DODATEK Č. 1

ke Smlouvě o dílo

uzavřeně podle ust. § 2586 a násl. zákona č. 89/2012 Sb., občanský zákoník, ve znění pozdějších předpisů
„Sportovní areál Vltava– SPORT VLTAVA“

číslo smlouvy objednatele: 2023000777

Příloha č. 1 - fotodokumentace

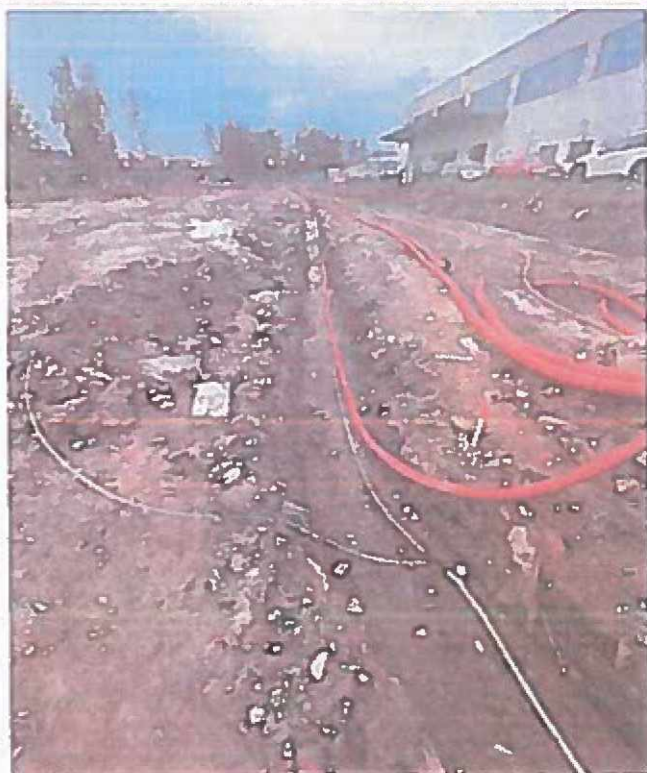
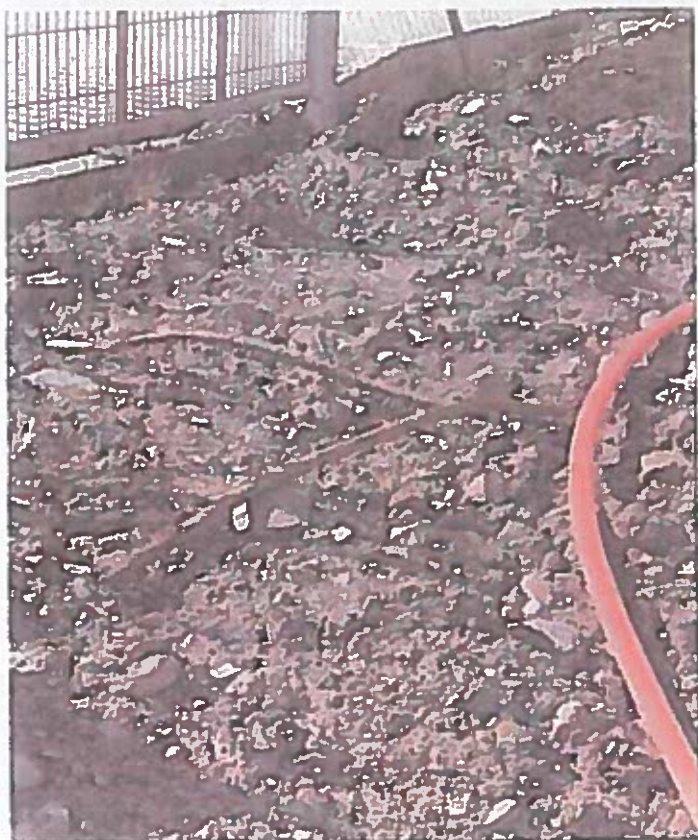
Zhotovitel: Během výkopových prací bylo v rámci celého staniště nalezeno značné množství nelegálně uložených stavebních či organických (dřevo, větve) odpadů, které byly přesypány navážkou pod předaným HTÚ. Dále byly v prostoru stavby ponechány 2ks stromů a 2ks pařezů, které bránily provedení prací na volejbalových kurtech. Zhotovitel nemohl s veškerou odbornou péčí tuto skutečnost předvídat. V rámci prováděných prací byly jednotlivé materiály přetříděny, naloženy a odvezeny na skládku.

Příloha č. 1

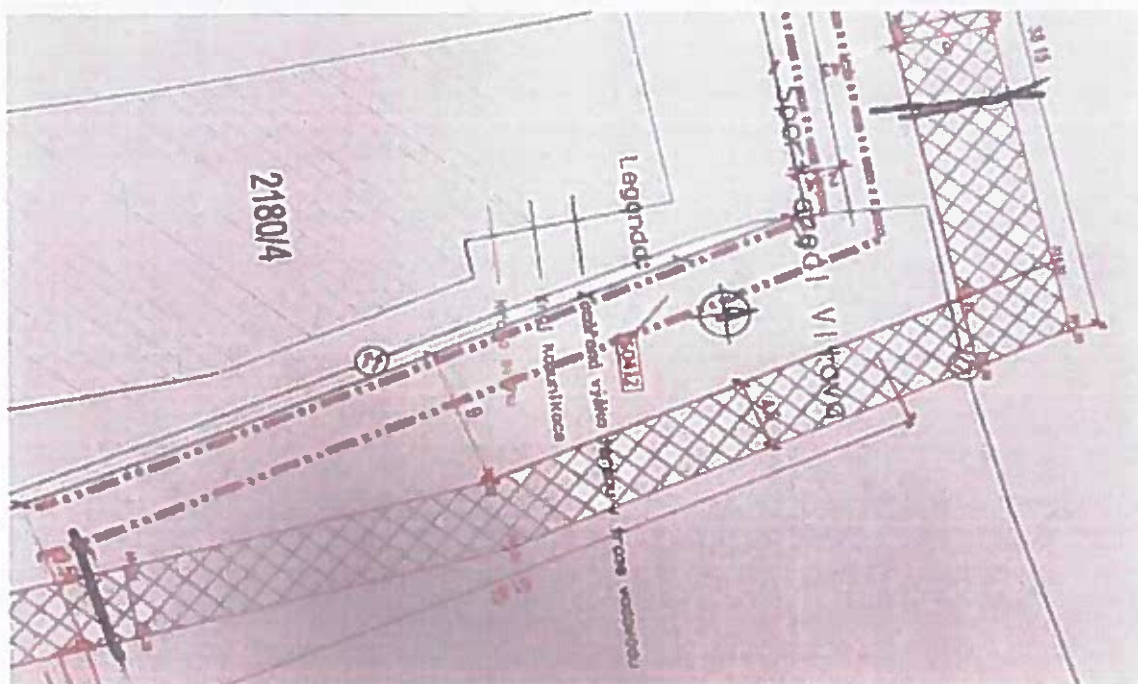
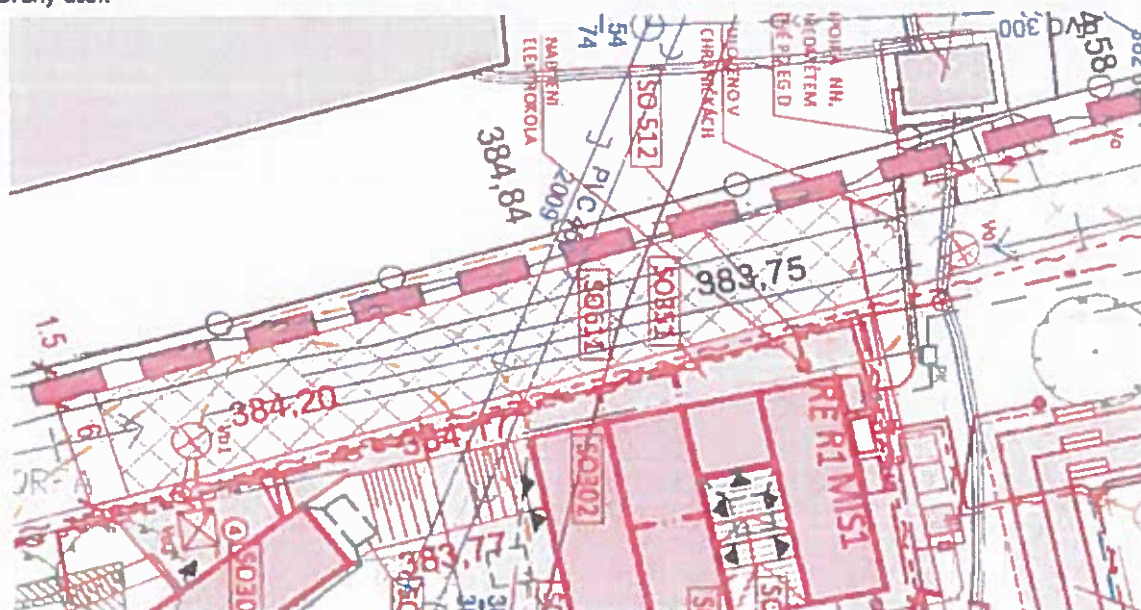
<u>Investor:</u>	Datum a podpis: 12.6.2023 Kuchler
<u>Zhotovitel:</u> Během provádění skladby pro manipulační plochu, byly zastiženy kaverny a nesourodý mokřý materiál. Na základě zjištěného stavu, byl přivolán geotechnik a provedeny ZK na úrovni paraplaně (výměna v tl. 0,5m). Z naměřených hodnot byla stanovena hloubka druhé vrstvy paraplaně na nově -0,9m od +/- 0,000. První úsek: 419,34 m2 (viz PROTOKOL) v mocnosti 0,4m. Druhý úsek: v ploše 90 m2 nevyhovujícího krytí (kabely, teplovod), kde bylo navrženo místo výměny použití silničních panelů z důvodu nemožnosti provedení. Výměna byla odečtena v rámci VV a nahrazena silničními panely	Datum a podpis: 15.6.2023  Metrostav D Z s.r.o. eluzská 2450/4, 180 00 Praha 8 25021915, DIČ CZ25021915 (067)
<u>TDS:</u> TIBITRAZE	Datum a podpis: 12.6.25

Při přípravě území pro objekt SO 611 Manipulační plocha byly v prostoru dle zaměření (viz samostatná příloha geodeta) zastiženy kaverny a různorodé navážky, které jsou značně provlhčené. Na základě zjištěného stavu, byl tento zdokumentován geotechnikem a provedeny statické zatěžovací zkoušky na úrovni parapláně (výměna v tl. 0,5m). Na základě naměřených hodnot byla stanovena hloubka druhé (spodní) vrstvy úpravy podloží a to nově na -0,9 m od +/- 0,000. Celková plocha nové úpravy je dle zaměření geodetem 419 m² v mocnosti 0,4m. Materiál pro výměnu podloží doporučujeme - první vrstva frakce 0/250 , druhá vrstva z frakce 0/125 (celkem 400 mm)

Sport areál Vitava
- zaměřený ploch

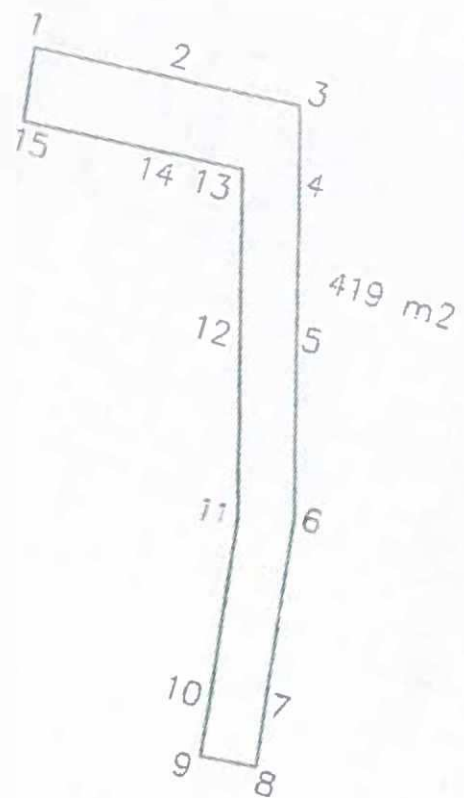
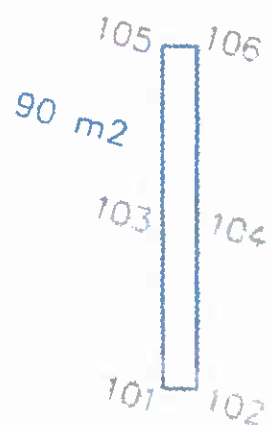
Použité podklady:	x_CTU_1_200.DWG poskytnuté p. Fuxou (A8000)		
Použité přístroje:	Totální stanice Leica TS16 (v.č. 3014554) s příslušenstvím GPS systém Leica GNSS (v.č. 2884619) s příslušenstvím.		
Realizace	Dne 31.5.2023 byla dle parametrů zhotovitele (Metrostav DIZ, s.r.o.) zaměřena plocha manipulační cesty, kde byla provedena sanace a následně vypočtena výměra této plochy. Dále byla zaměřena a vypočtena plocha definována zhotovitelem (Metrostav DIZ, s.r.o.) pro uložení betonových panelů.		
Závěr:	Plocha sanace manipulační cesty o délce 76,80 m a pr. šířce 5,46 m činí 419,34 m ² . Plocha určená pro uložení betonových panelů o délce 30 m a šířce 3 m činí 90 m ² .		
Přílohy:	Seznam souřadnic		1xA4
	Výkres (bez měřítka)		1xA4

Situace okolních ploch

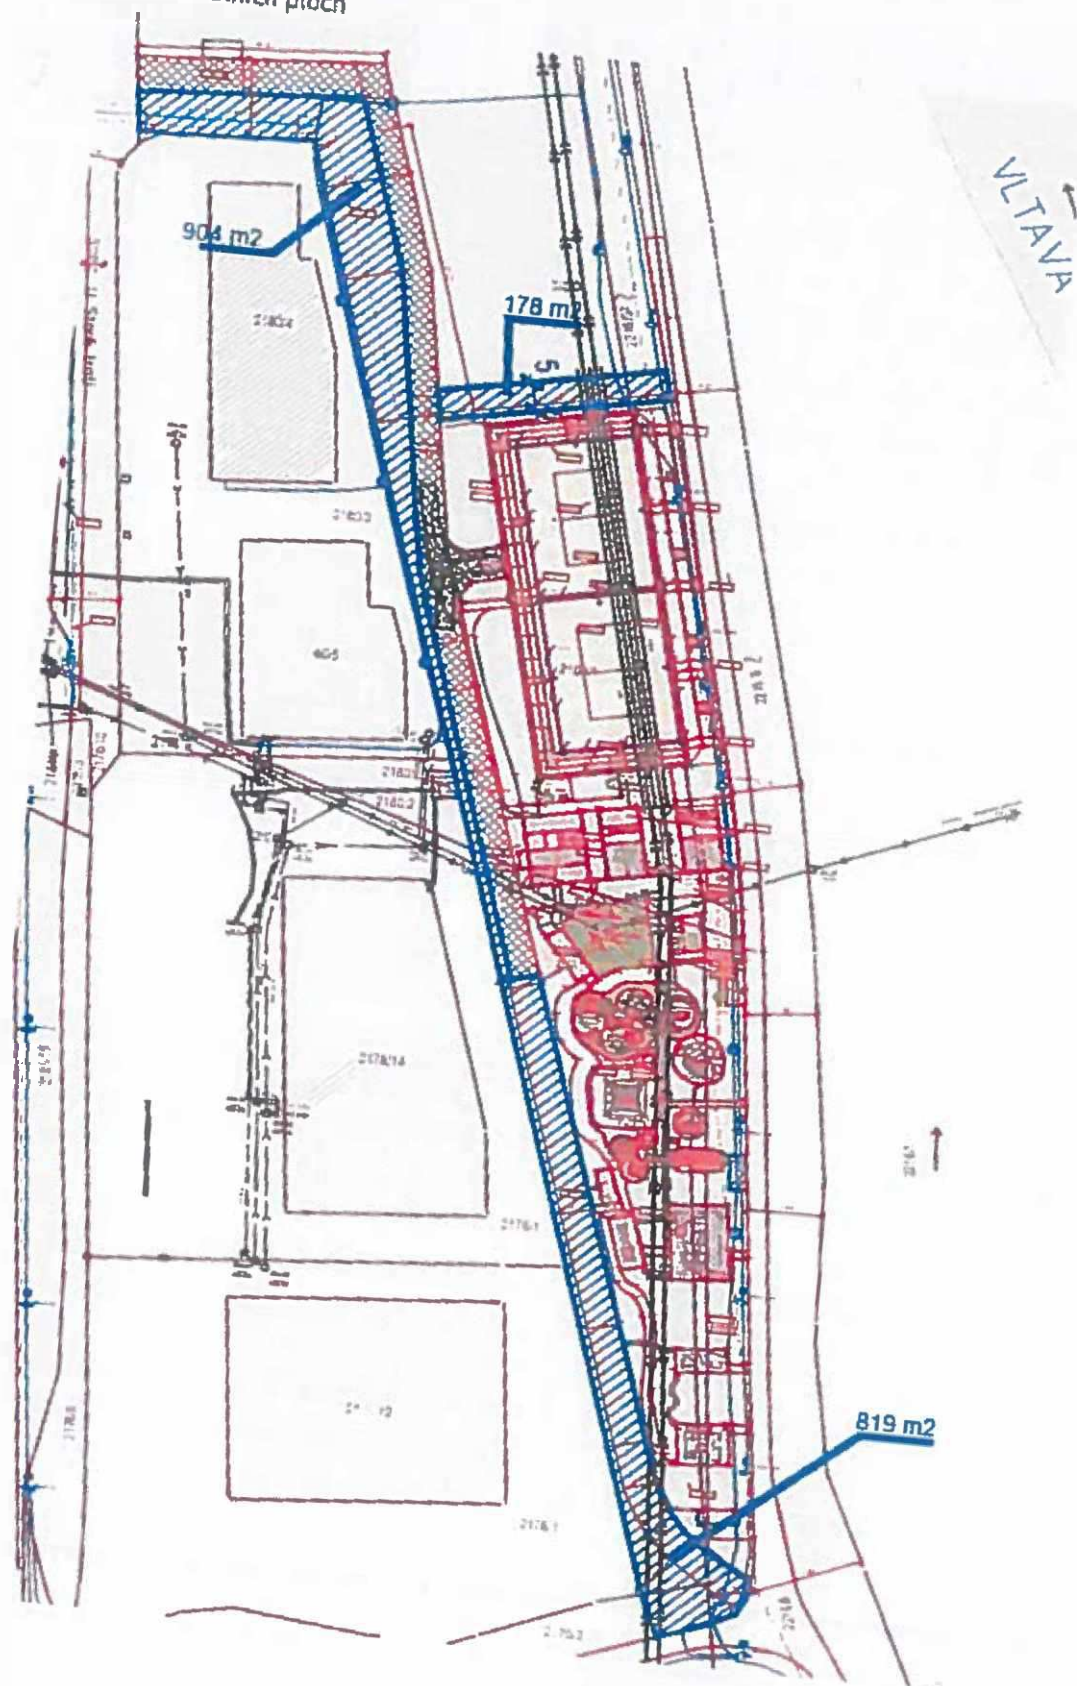
<u>Investor:</u>	Datum a podpis: 12.6.2013 Kalaš
<u>Zhotovitel:</u> dle dodatečného požadavku investora na zrekultivování přilehlých, okolních ploch byla vybrána varianta s použitím travního koberce, které oproti dvěma variantám (osev a hydrosev) přinese ozelenění dotčených ploch ihned a rovnoměrně. Nehrozí splavení nebo místy neosev (neuchycená) plocha.	Datum a podpis: 15.6.2013 Metrastav DIZ s.r.o. Koželužská 2450/4, 180 00 Praha 8 IČ 25021915, DIČ CZ25021915 (067)
<u>TDS:</u> TTB/TA022	Datum a podpis: 12.6.13

Situace umístění rozvodů

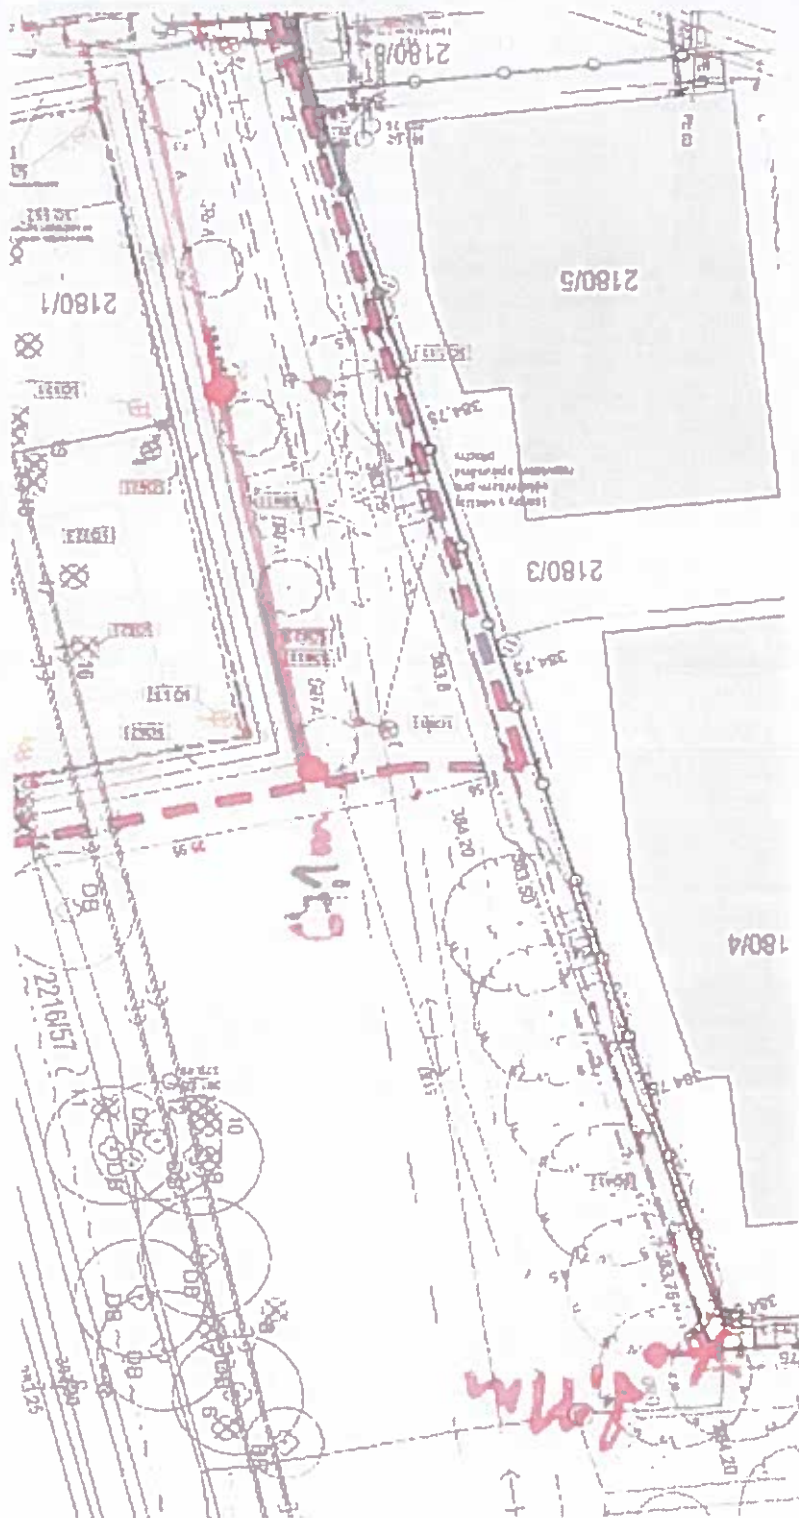
<u>Projektant:</u>	Datum a podpis: 11.6.2023 Kulač
<u>Zhotovitel:</u> Na základě domluvy z KD dne 8.6.2023, bylo vyhověno požadavku provozovatele ze strany INV a stavby na rozšíření (prodloužení) odběrných míst areálového vododu oproti uvedeným odběrným místům v BÍLÉ KNIZE. Nová dvě odběrná místa jsou napojena na společné větvi s venkovní sprchou na jednom podružném měřidle. Třetí nové odběrné místo je řešeno přes samostatné měření v nové vodoměrné šachtě.	Datum a podpis: 15.6.2023 Metrostav DIZ s.r.o. Žitná 2450/4, 180 00 Praha 8 IČO 221915, DIČ CZ221915
<u>TDS:</u> T1577AKZK	Datum a podpis: 22.6.23

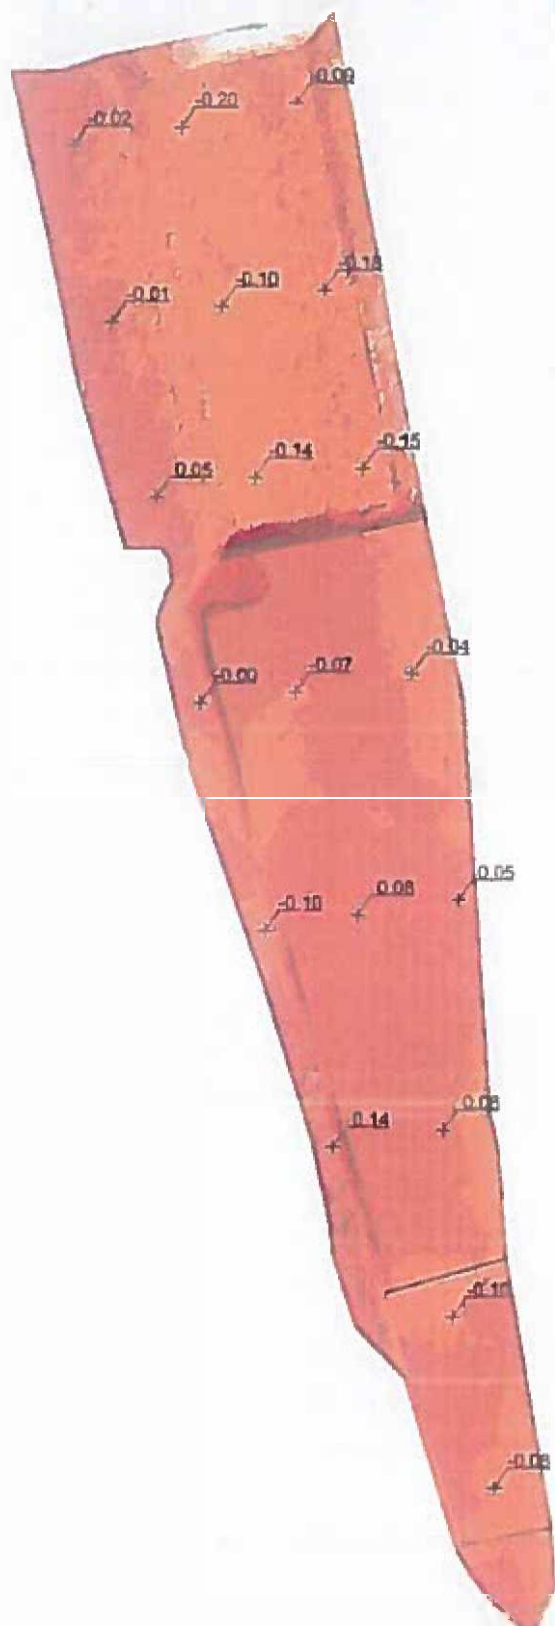
Investor:	Datum a podpis: 29.6.2023 <i>Kubala</i>
Zhotovitel: Práce a dodávky polířebné pro úpravu HTÚ do uvažovaného stavu dle Bílé knihy vychází ze zaměření před stavbou (při předání staveniště) pomocí dronu geodetem. Rozdíl mezi předaným HTÚ a požadovaným HTÚ je vyčísleno ve VV.	Datum a podpis: stav DIZ s.r.o. 2450/4, 180 00 Praha 6 915, DIČ CZ25021915 (067)
TDS:	Datum a podpis:

Použité podklady:	CB_BEACH_HTU_podklad_230302.dwg zasláno p. Kouckým (ENAS s.r.o.) DMT získaný metodou UAV dne 9.5.2023
Realizace	Byl vypočítán rozdíl kubatury hrubých terénních úprav získaný z PD a skutečného stavu ke dni předání staveniště 9.5.2023. Veškeré podklady (měření, seznam souřadnic, DMT a výpočty) jsou uloženy u zhotovitele geodetických prací.
Závěr:	Výsledky jsou uvedeny v příloze.
Přílohy:	Vynesený DMT s hypsometrií a výsledky
